**URVINCOS**  
SERVICIOS DE URBANIZACIÓN

Por solicitud en la mesa de trabajo antes mencionada, y en respuesta al Oficio Nro. GADDMQ-PM-SAUOS-2020-0323-O del 12 de diciembre de 2020; damos continuidad adjuntando las observaciones e inquietudes del informe jurídico con asunto: Reforma de la Urbanización Tréboles del Sur, Exp: PM No. 2020-00395.

**Asunto:** Modificatoria Urbanización "TRÉBOLES DEL SUR" (Ref. GDOC No. 2018-084270)

MODIFICATORIA AL TRAZADO VIAL DEBIDO AL DESPLAZAMIENTO DEL EJE DE LA VÍA DENOMINADA PADRE CAROLO, ELIMINACIÓN DE LAS CURVAS DE RETORNO DE LAS CALLES "M", "N", "X", "Y", ELIMINACIÓN DEL PASAJE PEATONAL Y DE LA VÍA DE DESACELERACIÓN, APROBACIÓN DEL PASAJE 8 Y PASAJE 14, MODIFICATORIA A LAS TRAYECTORIAS DE LAS CALLES "T", "U", MODIFICATORIA DEL CRUCE DE VÍAS PROYECTADAS CON LA RED DE ALTA TENSIÓN Y AV. ESCALÓN 1 Y PROLONGACIÓN DE LA "CALLE 9", DENTRO DE LA REFORMA DEL PLANO APROBADO DE LA URBANIZACIÓN TREBOLES DEL SUR, PARROQUIA QUITUMBE.

CALLE X, Y

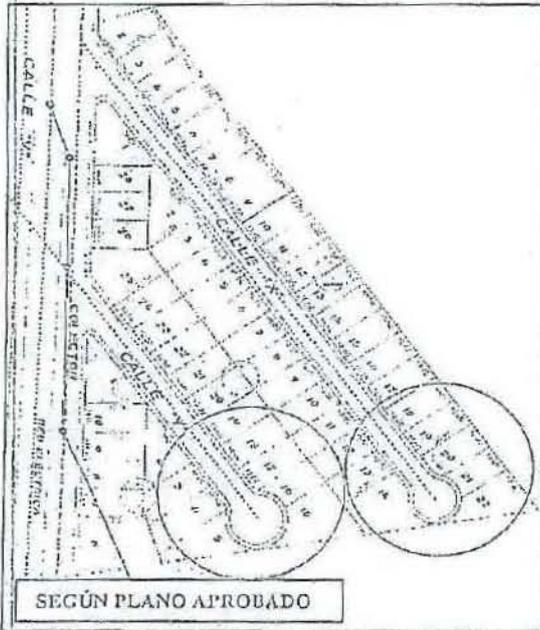
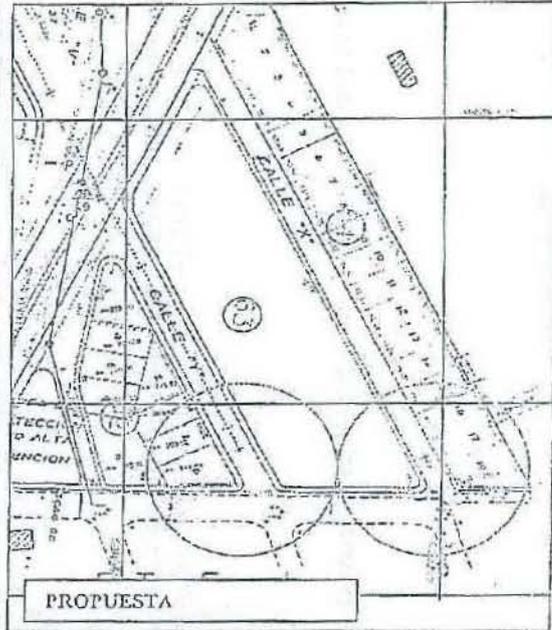
- Eliminación de la curva de retorno de la Calle X (se mantiene la misma sección en todo el largo de la vía pero se elimina la curva de retorno en la manzana 64)  
 Sección 10.00 m  
 Calzada 7.00 m  
 Aceras 1.50 m c/u
- Eliminación de la curva de retorno de la Calle Y (se mantiene la misma sección en todo el largo de la vía pero se elimina la curva de retorno en la manzana 62)  
 Sección 11.00 m  
 Calzada 8.00 m  
 Aceras 1.50 m c/u

Esto daría continuidad a las vías con el barrio La Cocha.

CALLE T

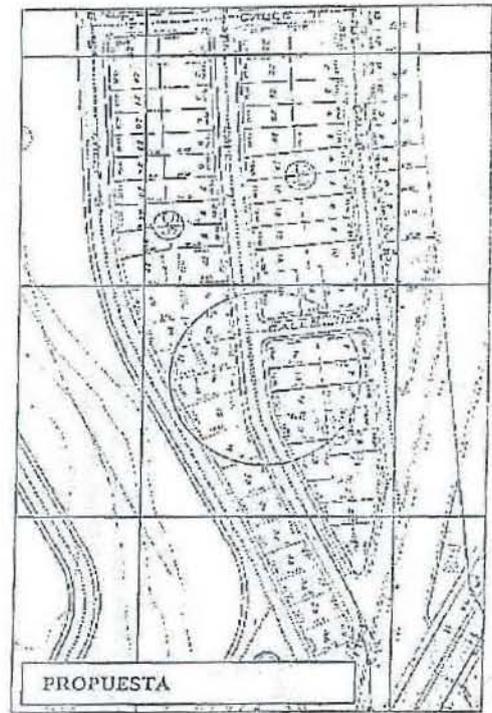
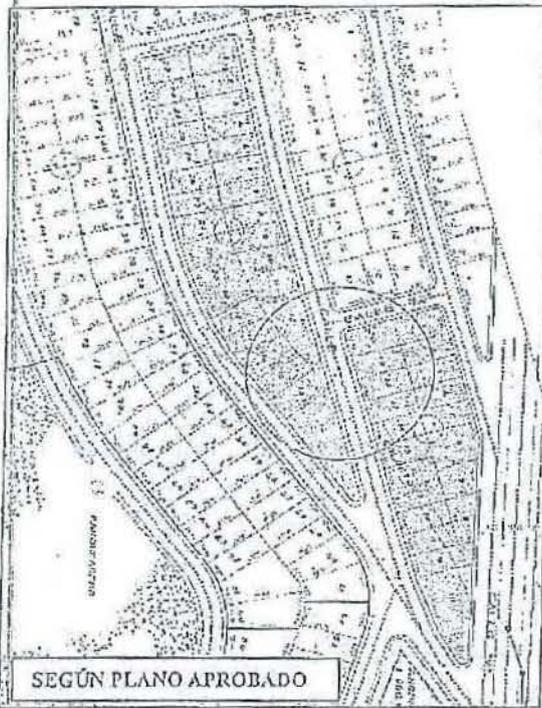
- Modificatoria de la trayectoria del trazado vial de la Calle T (se mantiene la misma sección en todo el largo de la vía, pero se unifica la vía entre las manzanas 55 y 61 y se modifica la trayectoria de la misma) se vio afectada por la construcción de un Colector realizado por la EPMOP.

**CALLE U, CALLE 9**

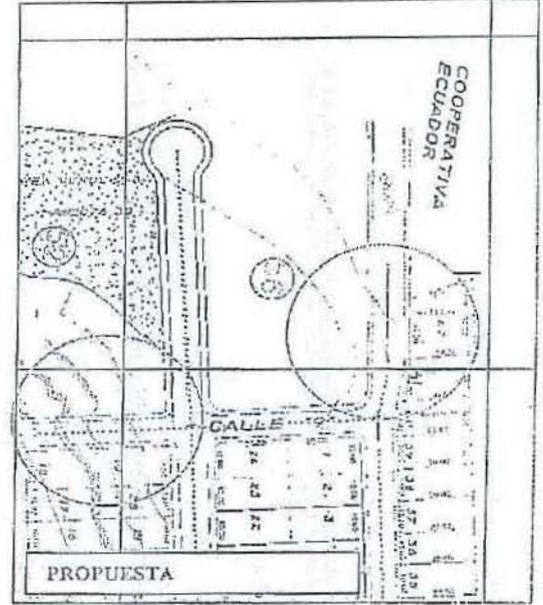
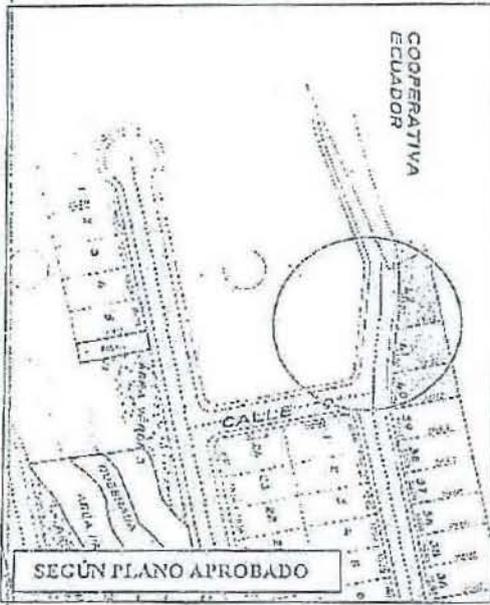
- Modificatoria de la trayectoria del trazado vial de la Calle U (se mantiene la misma sección en todo el largo de la vía pero se realiza una modificatoria a la trayectoria de la misma en la manzana 56)

Sección 10.00 m  
Calzada 7.00 m  
Aceras 1.50 m c/u

PASAJE PEATONAL, PASAJE 8

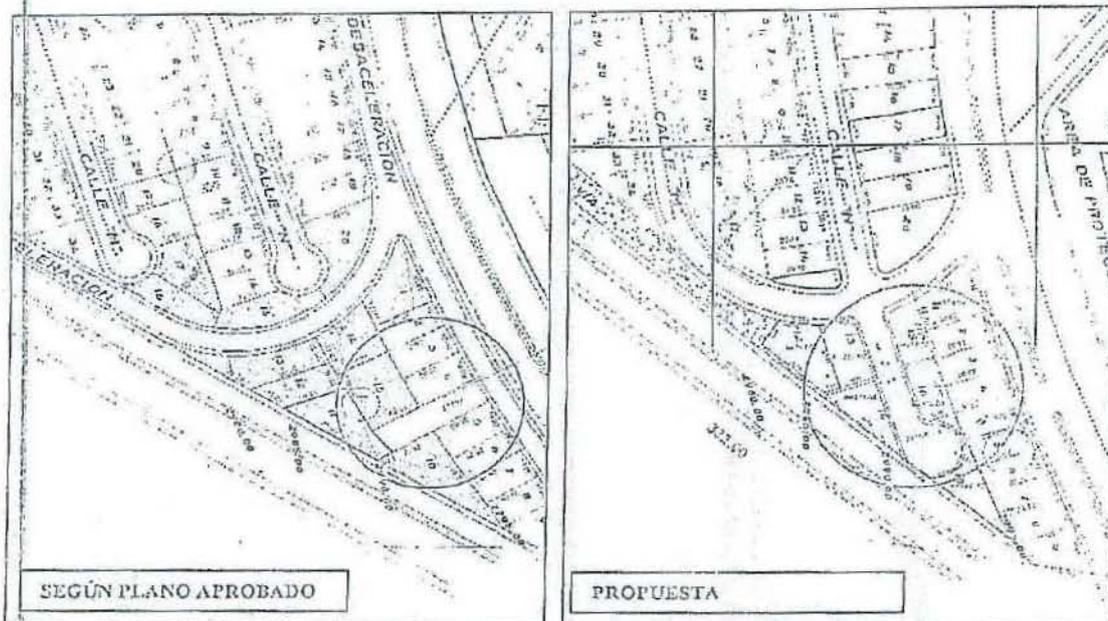
- Eliminación del Pasaje Peatonal (tramo entre la manzana 40B) el mismo que se vio afectado por la instalación de tuberías para el agua potable por parte de la EPMAPS.
- Aprobación del Pasaje 8 (el mismo servirá para dar acceso a los lotes aledaños manteniendo el eje de la Calle N más no la misma sección)

**PASAJE 14**

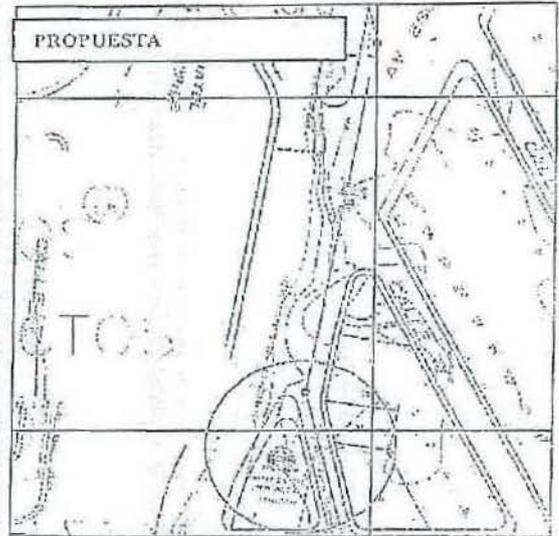
- Aprobación del Pasaje 14 (el mismo servirá para dar acceso a los lotes aledaños de la manzana 62).

Sección Total 9.00 m  
Calzada 6.00 m  
Aceras 1.50 m c/u

**VÍA DE DESACELERACIÓN**

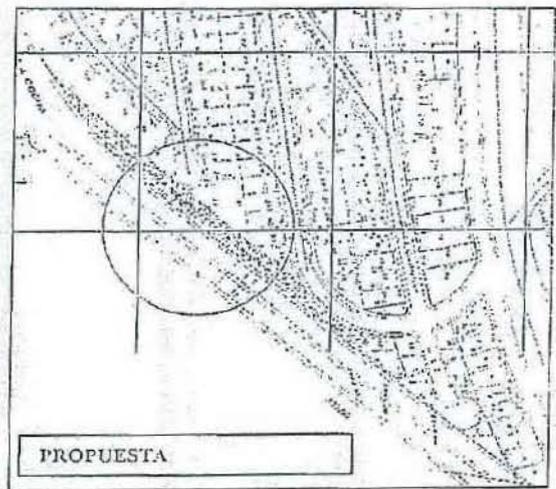
Eliminación de la Vía de desaceleración (tramo entre la manzana 38 y 39) en vista de que se vio afectada por el Proyecto de la Av. Escalón 1.

**CRUCE DE VÍAS**

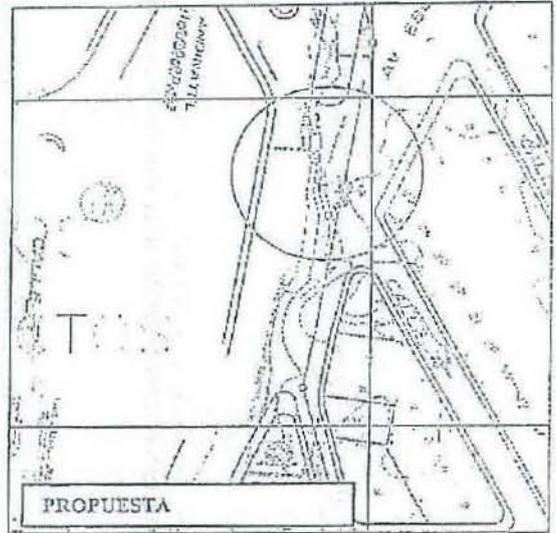
Modificatoria del cruce de Vías proyectadas con la red de alta tensión y Av. Escalón 1 (el trazado original afecto 4 manzanas ocasionando el cambio de trazado de la vía, se mantiene el ancho vial y parterre de la Av. Escalón 1 conforme consta aprobado mediante Resolución N° 731 de fecha 12 de noviembre de 2011 por el Concejo Metropolitano de Quito, sin embargo se da acceso desde el mismo hacia las calles de las manzanas internas de la urbanización).

PLANO ANTERIOR

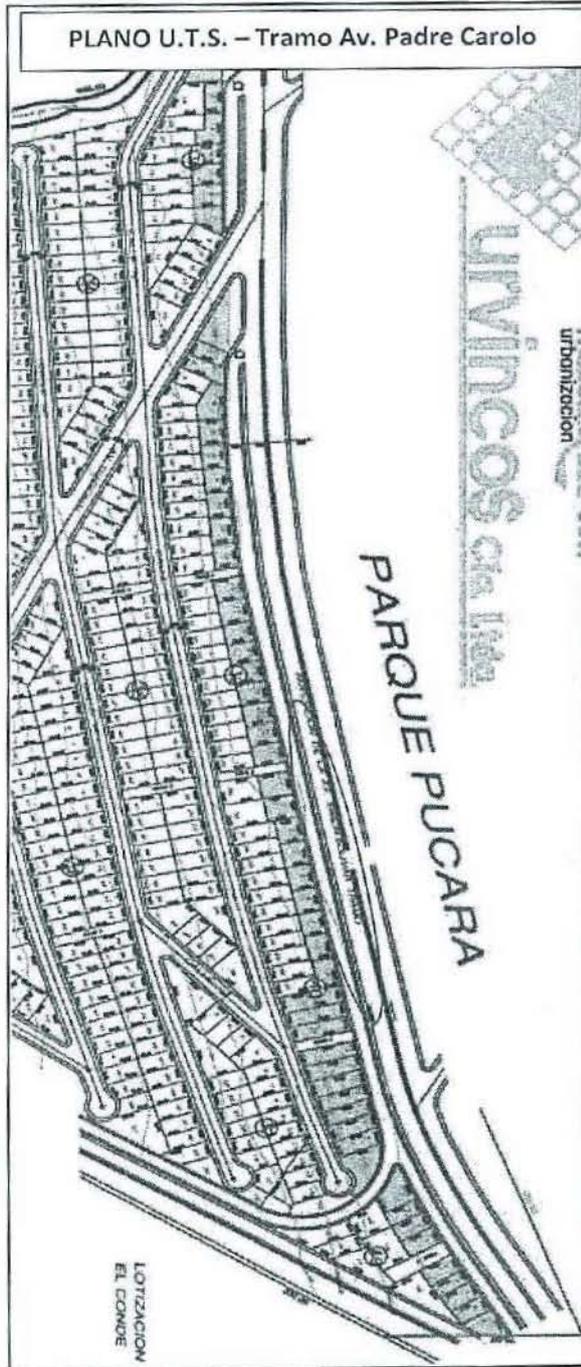
2. En la denominada Etapa B, Urvincos solicita la modificatoria pues la construcción de la Av. Padre Carolo, afecta a 55 lotes de terrenos proyectados, ocasionando una variación en metraje de los mismos.

En la visita técnica se verifica la pérdida de superficie en 55 lotes debido a la ampliación de la Vía Padre Carolo como ampliación de la Av. Simón Bolívar. De igual manera, se verifica que los lotes afectados fueron vendidos con las superficies reales. Se verifica además que existe cambios en los metrajes de estos terrenos, los cuales deben ser aprobados en modificatoria.

**ETAPA B – URBANIZACIÓN TRÉBOLES DEL SUR Tramo Escalón 1 – Av. La Cocha –Lotes y Vías Modificadas**

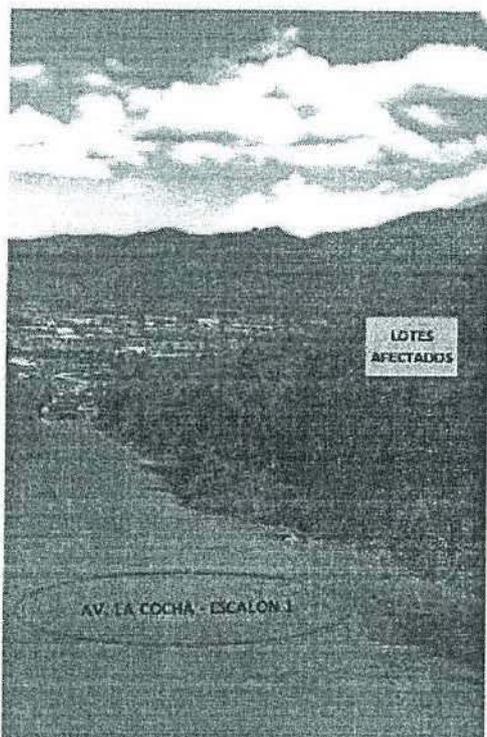
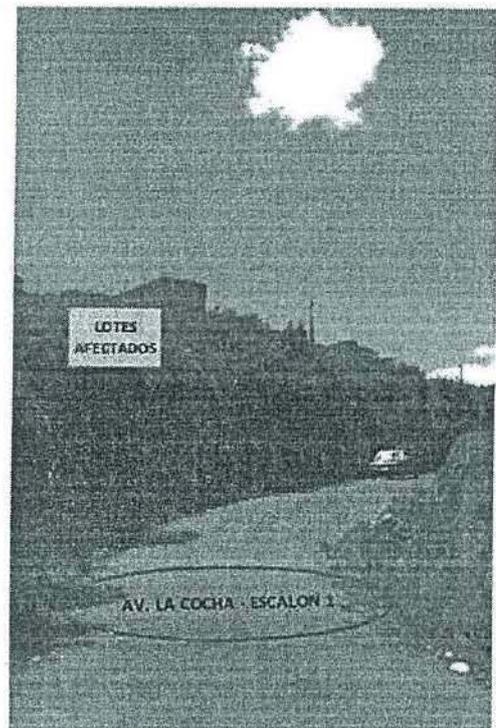
3. En la denominada Etapa B, Urvinco solicita una modificatoria debido a la construcción del Escalón 1, Av. La Cocha donde 10 lotes de terrenos se afectan dando una variación en metraje de cada uno.

En la visita técnica se verifica la variación de metraje de 10 lotes que han sido afectados por la ampliación de la Vía Escalón 1 - Av. La Cocha. Se verifica además que existen cambios en los metrajes de estos terrenos, los cuales deben ser aprobados en modificatoria.

#### PLANO ANTERIOR

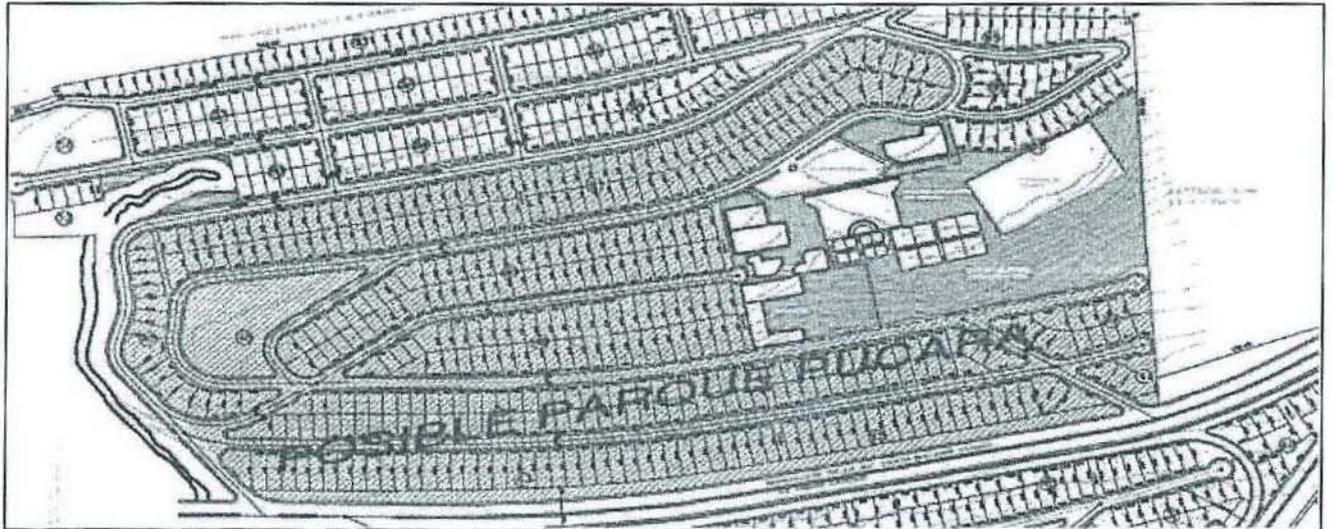
4. En la denominada Etapa C, Urvincos solicita una modificatoria por la afectación de 417 lotes que se encuentran en trámite de una posible expropiación para el Parque Pucará. La Constructora Urvincos, no ha podido avanzar con las obras de urbanización en el área, se han hecho las consultas pertinentes a las diferentes instancias municipales que tienen competencia sobre el tema; al no tener respuesta alguna sobre el tema en mención, se considera la petición de sacar del proyecto a toda el área del denominado Parque Pucará.

2. A continuación se aprecia la solicitud, un Plano de la Urbanización Tréboles del Sur SIN EL ÁREA DEL PARQUE PUCARÁ y 3 manzanas de terreno 65, 66 y parte de la 67. Consideradas fuera del Plano de la Urbanización, para desarrollar un proyecto independiente a futuro.

En la visita técnica se verifica que no existe parcelación de terrenos para futuras ventas y tampoco existen lotes comprometidos para la venta, quedando el área para futuros proyectos por parte de Urvincos Cia. Ltda. o del Municipio de Quito si así se lo requiriera.

**ETAPA C – URBANIZACIÓN TRÉBOLES DEL SUR Tramo Escalón 1 – Sector La Cocha – Av. Marco Villacís**

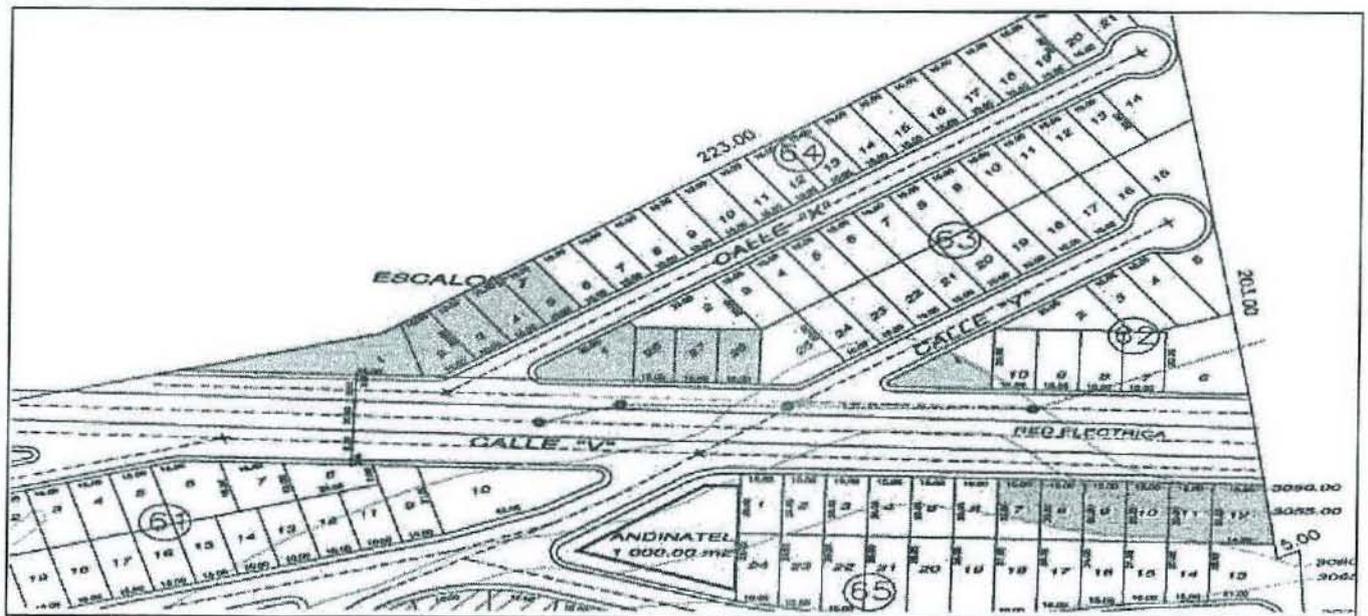
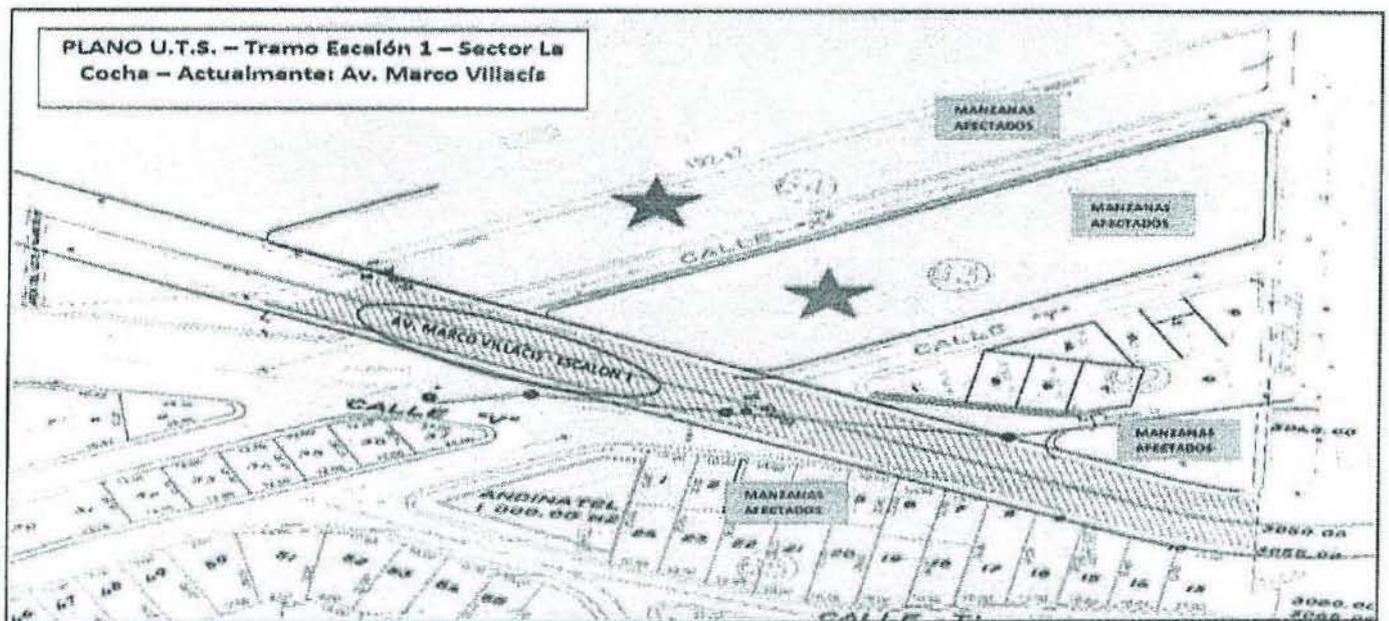
5. En la denominada Etapa C, Urvincos solicita la modificatoria por la construcción de la Av. Marco Villacís; en donde se ven afectadas 4 manzanas de terreno, ocasionando una variación en metraje de estos. Se adjunta extracto de plano, señalando la ampliación y los lotes afectados:

4 MANZANAS - 18 LOTES AFECTADOS, redibujo de la forma de las Manzanas de Terreno, Variación en Metraje y Re-distribución de áreas de los lotes.

En la visita técnica se verifica la afectación de 4 manzanas de terreno debido a la construcción de la Av. Marco Villacís. Se verifica además que existen cambios en los metrajes de estos terrenos, los cuales deben ser aprobados en modificatoria. Adicionalmente ya se realizó el trámite de unificación de 2 de estas manzanas, tal como se muestra en el plano modificatorio.

**ETAPA C – URBANIZACIÓN TRÉBOLES DEL SUR Tramo Nueva Distribución en Plano Tramo Colector  
EPPMAPS – 2 MANZANAS CONFORMADAS NUEVAMENTE**

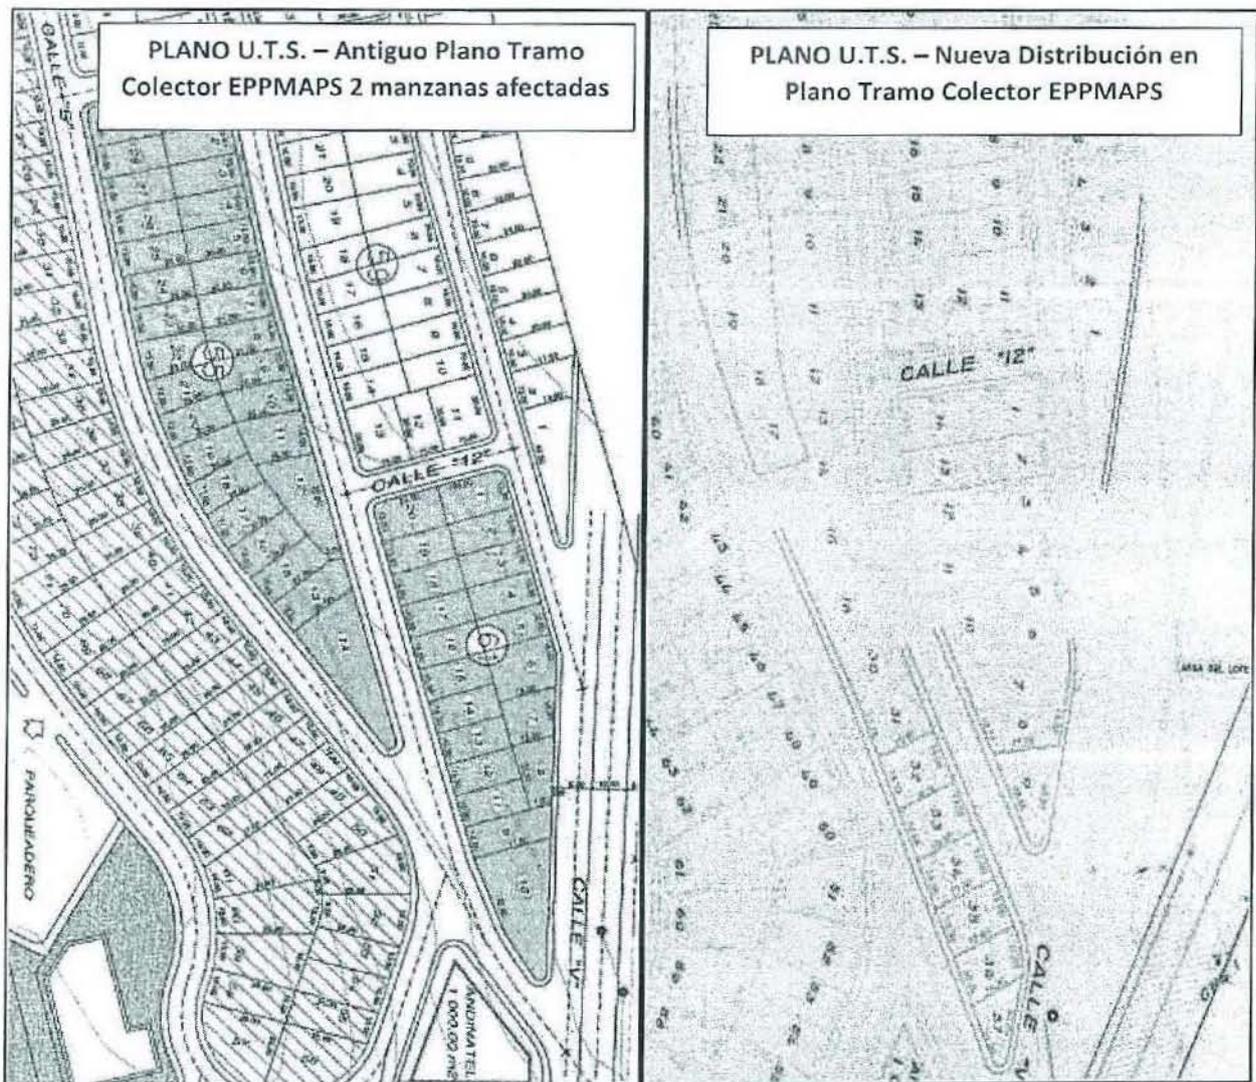
6. En la denominada Etapa C, se solicita modificatoria por una afectación de un Colector de la EPPMAPS que afecta a 2 manzanas de terreno de la Etapa C de la Urbanización Tréboles del Sur, las mismas que son la Mz. 55 y Mz. 61.

2 MANZANAS CONFORMADAS NUEVAMENTE, redibujo de la forma de las Manzanas de Terreno, Variación en Metraje y Re-distribución de áreas de los lotes.

En la visita técnica se verifica la presencia del colector de la EPPMAPS, lo que ha ocasionado la variación de metraje en los terrenos de esas manzanas, se verifica que ya se encuentra todo vendido, construido y habitado parcialmente.
